Rapport d'analyse environnementale pour le projet de poste d'Anjou et ligne de transport à 315 kV sur le territoire de la ville de Montréal par Hydro-Québec

Dossier 3211-11-131

Le 21 novembre 2022

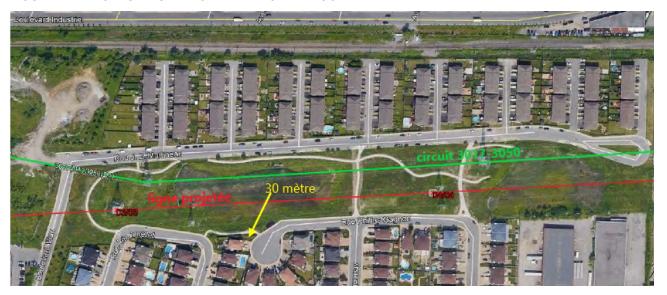
Hydro-Québec a étudié l'émission de bruit par la ligne à 315 kV et les lignes à 120 kV présentes sur le tracé de la ligne projetée, divisé en deux secteurs. Dans le secteur est, la ligne est identifiée comme la première section, elle reliera le poste du Bout de-l'Île et le poste d'Anjou. Cette section sera construite dans une emprise de deux lignes biternes à 120 kV existantes, lesquelles seront démantelées au préalable donc la nouvelle ligne à 315 kV sera seule dans l'emprise libérée. Dans le secteur à l'ouest du poste projeté, la ligne à construire occupera également un corridor actuellement occupé par deux lignes biternes à 120 kV (à démanteler) et sera attenante sur une grande portion du tracé à une autre ligne biterne à 315 kV existante (circuits 3017 et 3050) (figure 2).

Rappelons que le niveau minimal du bruit ambiant observé la nuit dans le secteur résidentiel limitrophe jugé le plus calme est de 40 dBA. Afin de respecter les critères de la NI 98-01, le bruit de la ligne projetée doit être d'au plus 40 dBA la nuit, et d'au plus 45 dBA le jour, sur le terrain d'une habitation unifamiliale. Pour les habitations multifamiliales, ces maximums sont majorés de 5 dBA. L'évaluation d'Hydro-Québec conclut que les émissions sonores de la ligne projetée seraient conformes aux critères de la NI 98-01 en tout temps et dans tous les lieux sensibles, à l'exception de deux habitations dans les environs du parc Ermanno-La Riccia, lorsque les conducteurs seraient mouillés.

Compte tenu des éléments mentionnés précédemment, malgré un niveau acoustique de 42 dBA qui, avec une marge d'incertitude de 3 dBA, serait égaux à la limite absolue de 45 dBA à certains récepteurs sensibles, la direction adjointe de la qualité de l'atmosphère (DAQA) considère que le bruit de la ligne projetée à 315 kV ou celui des lignes qui partageront une même emprise sera acceptable compte tenu du niveau prévu près des habitations et du pourcentage du temps où le bruit se manifestera. Cette position est prise en considérant également que le bruit de ligne est un bruit relativement à large bande de fréquences dont le caractère dérangeant est moindre, s'apparentant en partie au bruit naturel du vent dans les feuilles des arbres, les impacts des gouttes d'eau sur les surfaces, etc. Ce qui tend à réduire son impact au niveau acoustique projeté. La DAQA est d'avis qu'un suivi sonore dans l'année suivant la mise en exploitation ne sera pas nécessaire.

À la demande du ministère de la Santé et des Services sociaux (MSSS), en lien avec les possibles dépassements des exigences aux environs du parc Ermanno-La Riccia, il a été demandé à Hydro-Québec de présenter les mesures qui pourraient être mises en place advenant que les niveaux réels génèrent des plaintes et d'indiquer comment il pourrait être possible de remédier à la situation. Toute plainte relative au bruit sera traitée conformément au programme de suivi des plaintes proposé par d'Hydro-Québec pour la construction du poste d'Anjou et de sa ligne à 315 kV, ainsi qu'à la première année d'exploitation. Ce programme prévoit que toute plainte justifiée relative au bruit mènera à la réalisation d'une étude de faisabilité de la réduction du bruit. Hydro-Québec s'est également engagé à conserver un registre des plaintes qui sera disponible sur demande du MELCCFP. L'équipe d'analyse est satisfaite de la façon dont les plaintes relatives au bruit en exploitation seront prises en charge.

Quant au climat sonore de la ligne projetée en phase d'exploitation, il devrait respecter les critères de la NI 98-01, à l'exception de deux habitations lorsque les conducteurs seront mouillés. Comme les conditions propices à ces dépassements ne sont pas fréquentes, l'impact sonore de la ligne est tout de même considéré comme acceptable. L'équipe d'analyse ne considère pas qu'un suivi du climat sonore soit indispensable lors de la première année d'exploitation. Les engagements pris par Hydro-Québec sont de plus à la satisfaction de l'équipe d'analyse.

FIGURE 3: MILIEUX HUMIDES À L'EMPLACEMENT DU POSTE PROJETÉ

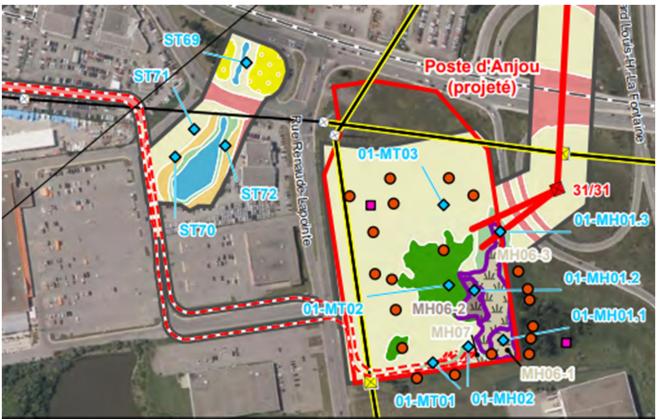
Les travaux d'aménagement du site du poste projeté entraîneront la perte permanente de 3 933 m<sup>2</sup> de milieux humides composés de marais à roseau commun et d'un marécage arborescent à peuplier deltoïde.

FIGURE 4: MILIEUX HUMIDES IMPACTÉS PAR LA LIGNE PROJETÉE

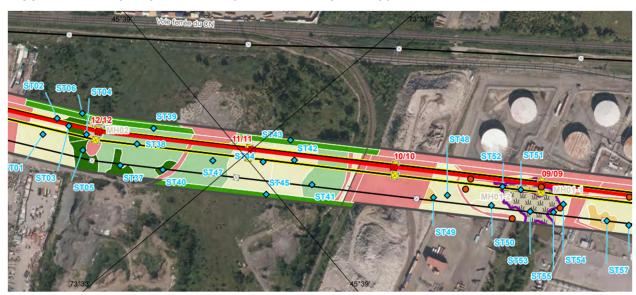
Deux marais n'ont toutefois pu être évités en raison de contraintes imposées à l'implantation de la ligne dans l'emprise existante. Ces contraintes sont notamment liées au respect des portées minimale et maximale entre les pylônes et au respect de l'alignement de la ligne dans l'emprise existante qui empêche de repositionner les pylônes d'angle. Les aires de fondation des pylônes 9 et 12 entraîneront ainsi une perte permanente d'environ 832 m² de milieux humides.
